WSR.271.4.23.2022 (87)

Przebudowę pasa drogowego dróg gminnych w zakresie wykonania aktywnego zsynchronizowanego doświetlenia przejść dla pieszych:

- a) ul. Kubusia Puchatka przy Szkole Podstawowej Nr 3,
- b) ul. Akacyjowa przy ul. Dębowej,
- c) ul. Ludwika Waryńskiego przy Parkingu Park & Ride.

Numer nadany przez Zamawiającego: WSR.271.23.2022.

- a) na ul. Waryńskiego :

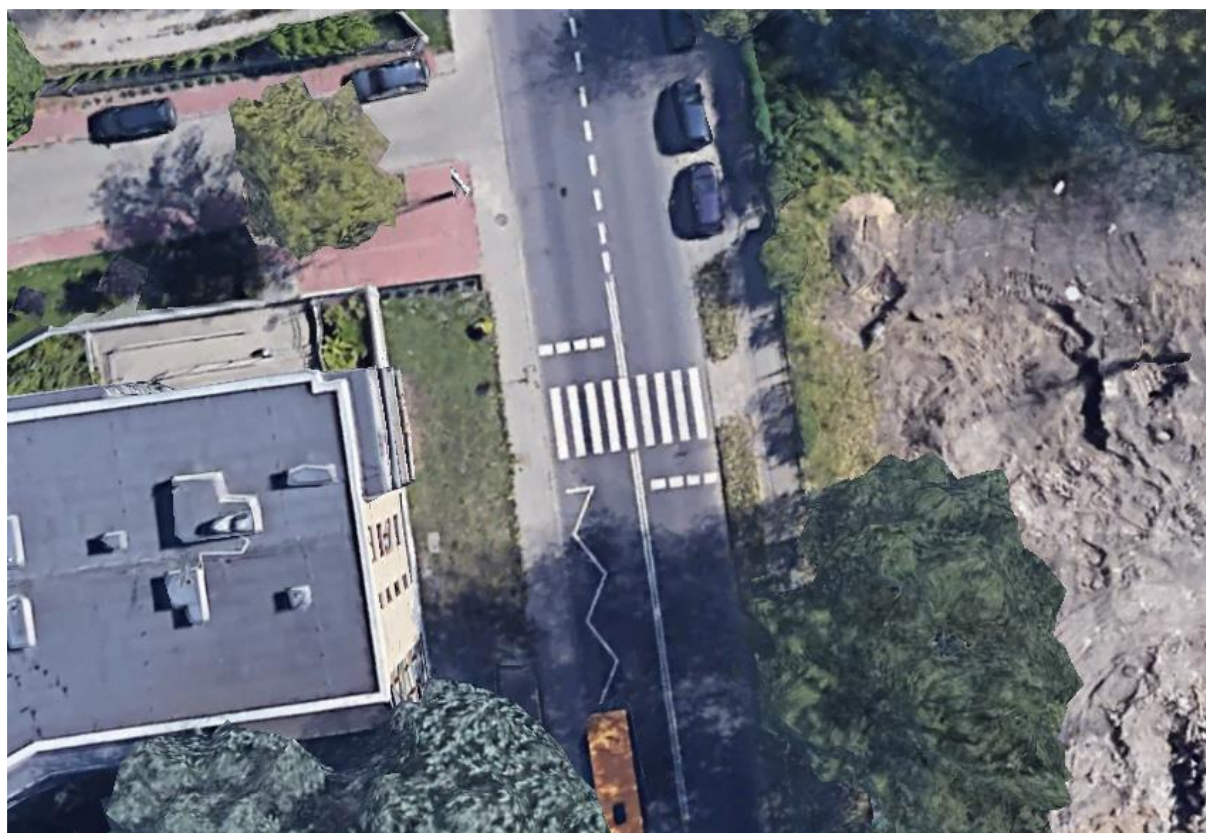
Prosimy o potwierdzenie lokalizacji przejść:

- a) Zamawiający potwierdza przedmiotową lokalizację na ul. Ludwika Waryńskiego.
- b) Na ul. Kubusia Puchatka brane jest pod uwagę przejście A.
- c) Na ul. Akacyjowej brane jest pod uwagę przejście A.
